Hol kommune
Ålmannvegen 8
3576 Hol

Moelv 26.03.2025

Svar til nabomerknad fra Tor Rønhovde og Irene Jarland (Tjødnlie 313, 66/669)

Utsnitt fra kommunekart 3D som viser dagens utgravde tomt:

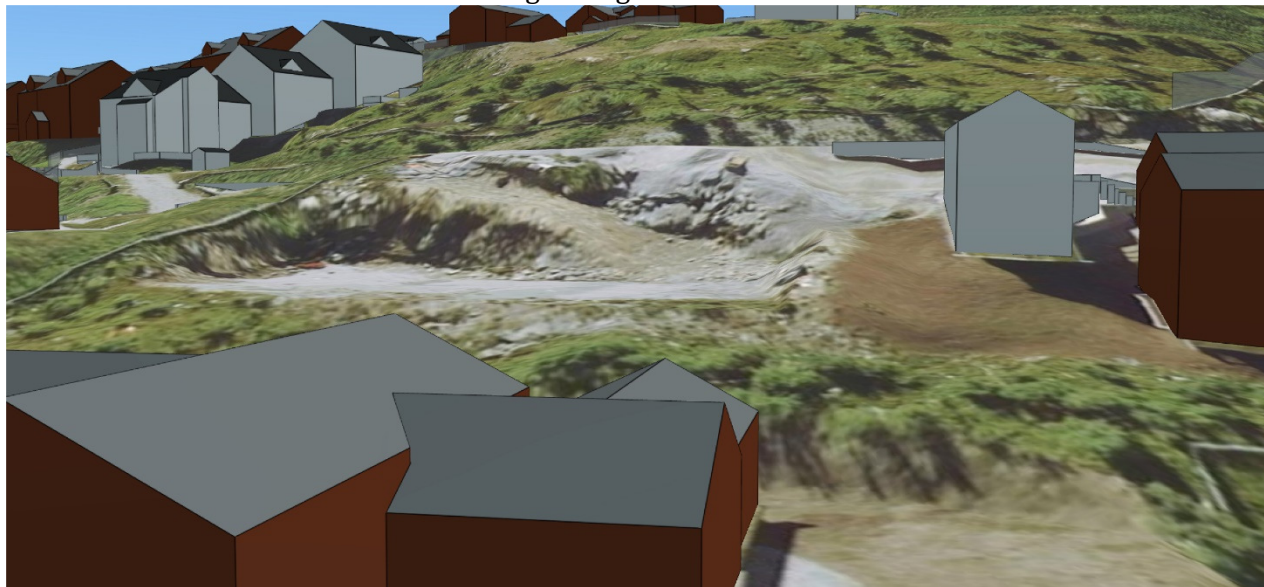
Punkt 1: Det er ikke riktig å bruke dagens utgravde terreng som eksisterende terreng. Dette er utgravd og det vises tydelig i forhold til terrenget mot naboene på begge sider. Opprinnelig terreng er gjenskapt ved å bruke terreng høydene på begge sider av tomten der det er utgravd og hvor det opprinnelig terreng vises. Videre er det generert en naturlig overflate ut ifra dette. Det er det opprinnelige terrenget skjæring/fylling skal beregnes fra, ikke dagens utgravde terrenget på tomte.

Bygget er plassert ca 2 meter under opprinnelig terreng med gulv i U. etg i bakkant og ca 0,5 meter under opprinnelig terreng i fremkant. Nytt planert terreng fylles opp maks 1 meter over opprinnelig terreng i fremkant av bygget. Profil A viser dette. Dette forstås å være innenfor reguleringsbestemmelse 60/40 skjæring/fylling.
